改善箇所説明図

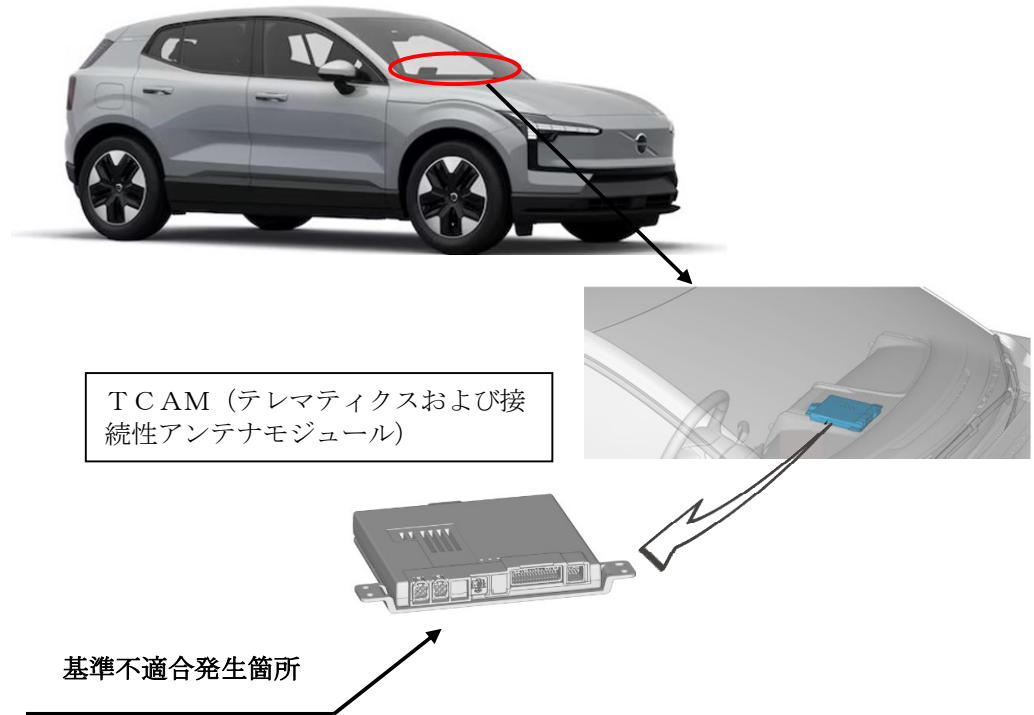
TCAM (テレマティクスおよび接続性アンテナモジュール) において、制御プログラムが不適切なため、モバイルネットワーク回線に接続することができない。そのため、通信ができず、保安基準第 43 条の 8 (事故自動緊急通報装置の基準) に適合しない。

改善の内容

全車両、OTAによりTCAMのプログラムを対策プログラムに書き換える。

作業完了車は、液晶モニターの設定画面で表示させることが出来るプログラムのバージョンが 1. 4. 2 以上であることにより識別する。
